**INFRASTRUTTURE FERROVIARIE STRATEGICHE DEFINITE DALLA LEGGE
OBIETTIVO N. 443/01
LINEA AV/AC TORINO – VENEZIA Tratta VERONA – PADOVA
Lotto funzionale Verona – Bivio Vicenza
PROGETTO ESECUTIVO
RILEVATI
RILEVATO FERROVIARIO DAL KM 13+725,00 AL KM 14+200,00
GENERALE
Relazione di confronto P.D. / P.E.**

GENERAL CONTRACTOR 	ALTA SORVEGLIANZA 				
Relazione di confronto P.D. / P.E.	Progetto IN17	Lotto 12	Codifica Documento E I2 RO RI 22 0 0 003	Rev. A	Foglio 2 di 7

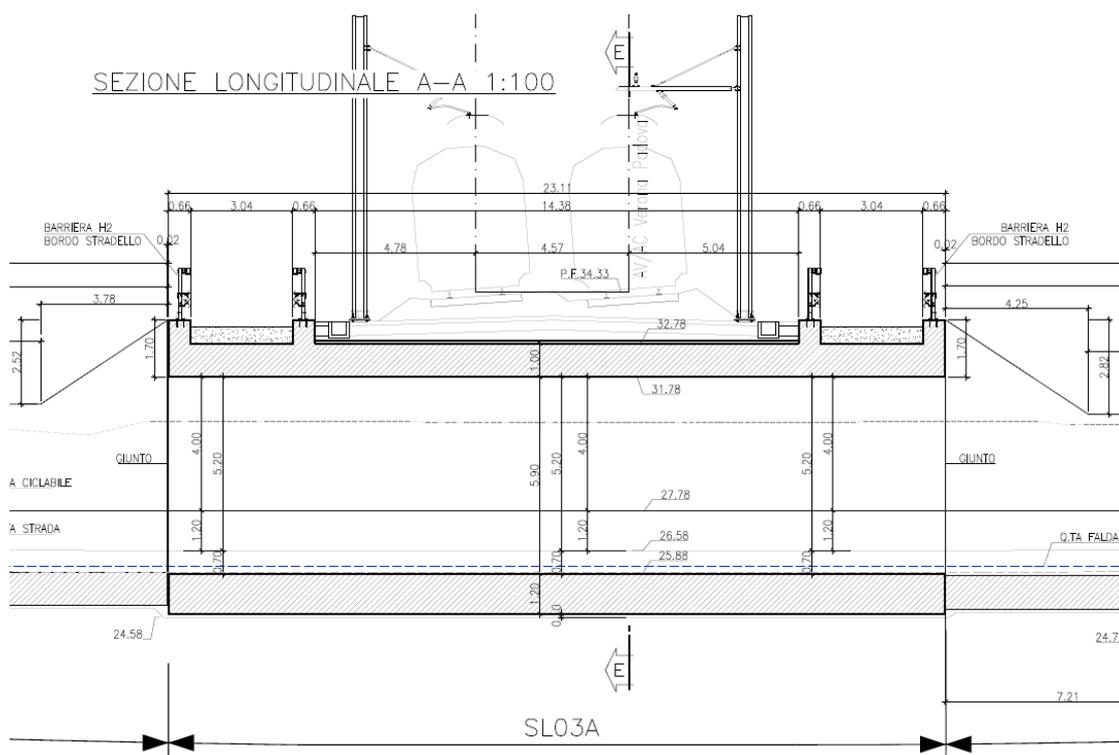
2. Per quanto riguarda il muro di mitigazione, in P.D. è previsto da pk 13+723.00 a pk 13+924.00. Nel tratto dal km 13+803.77 al km 13+871, come indicato nell'elaborato IN0D00DI2PZRI2205001C, è prevista una sezione con parete fondata su plinto di larghezza 4m su una maglia di pali D800 ad interasse 2.4x2.40m. Nei tratti rimanenti, ovvero dal km 13+723 al km 13+803.77, e dal km 13+871 al km 13+924, come indicato nell'elaborato IN0D02DI2SBIF0001004B, viene invece prevista una parete verticale sp. 80cm fondata su una fila di pali D800 ad interasse 1m (sez. tipo 1-A dell'elaborato).

Dalle verifiche preliminari condotte sulla soluzione prevista in P.D., per questi ultimi tratti sono emerse delle problematiche strutturali. Il rilevato ferroviario presenta un'altezza variabile da 2 a 2.7m circa (intesa come distanza dal ciglio piattaforma al piano campagna), e poggia su una formazione di spessore 3÷4m con caratteristiche geotecniche piuttosto scadenti (alternanza di limi argillosi/argille limose con sabbie limose/limi sabbiosi) e falda a piano campagna.

Considerando che l'azione principale che sollecita queste tipologie di opere è l'urto del treno in svio, agente in direzione orizzontale e trasversalmente rispetto alla parete, e che tale azione viene applicata ad un'altezza di +1.80m dal P.F., si avrebbero delle sollecitazioni che i pali, essendo posizionati sulla sommità del rilevato, non sarebbero in grado di sostenere, vista la presenza della scarpata ferroviaria per i primi 2m di palo circa, che non offre un contributo resistente, e vista la formazione limosa/argillosa per il secondo tratto di 4m, che offre un contributo resistente piuttosto ridotto.

Nella relazione di calcolo del P.D. doc. IN0D00DI2CLIF0001002C, non viene presa in considerazione la reale configurazione del muro in tale tratto.

Oltre a questo, si evidenzia che la presenza del sottovia SL18 costituisce un'interferenza che in P.D. non sembra risolta. Per il muro di mitigazione nel tratto dal km 13+723 al km 13+803.77 non vi sono elaborati specifici, e negli elaborati della WBS SL18 (IN0D00DI2BZSL03AX001D) non viene rappresentato il muro di mitigazione, ma è previsto un cordolo per guardrail.

In considerazione della dimensione trasversale del sottovia, pari a circa 12m, dal punto di vista strutturale non risulta quindi possibile eseguire uno scavalco con un varco di tali dimensioni applicando la sezione tipo 1-A dell'elaborato IN0D02DI2SBIF0001004B prevista in P.D.

Infine, si evidenzia che rispetto all'asse del fabbricato da preservare, ubicato a pk 13+832 circa, il P.D. prevede un'estensione del muro di mitigazione lato VI di circa 92m, mentre sul lato VR l'estensione è maggiore e pari a circa 109m, nonostante sia presente la trincea del sottovia SL18.

Visto quanto sopra, nel presente P.E. si prevede di iniziare il muro antisvio dal km 13+750.07, in adiacenza al sottovia SL18, eliminando pertanto il tratto dal km 13+723 al km 13+750.07, e di farlo terminare al km 13+922.55, in posizione sostanzialmente identica al P.D. Inoltre, si prevede di estendere la sezione tipo di muro su pali, prevista in PD dall'elaborato IN0D00DI2PZRI2205001C, a tutto il muro di mitigazione.

Le modifiche introdotte consentono di risolvere le problematiche strutturali sopra esposte per la sezione tipo 1-A (parete su fila di pali affiancati), sia per il tratto corrente, sia per il tratto di scavalco di SL18.

A valle della modifica, il fabbricato risulta in ogni caso baricentrico rispetto al tratto di muro previsto, con un'estensione pari a 91m circa sul lato VI, coincidente sostanzialmente con quelle di P.D., e pari a 82m sul lato VR, simile a quelle del lato opposto. Si evidenzia in ogni caso che, nello scenario di svio del convoglio proveniente da Verona, occorre considerare anche la presenza della trincea del sottopasso SL18.

Inoltre, per consentire il corretto smaltimento delle acque, viene posizionata una canaletta di smaltimento acque a tergo del muro. Per evitare di posizionarla sul sentiero pedonale, si è posizionata la canaletta esternamente alla piattaforma, e il muro risulta pertanto posizionato ad una distanza maggiore dall'asse binario rispetto al P.D. (5.05m anziché 4.30m), diminuendo le azioni dovute allo svio del convoglio.
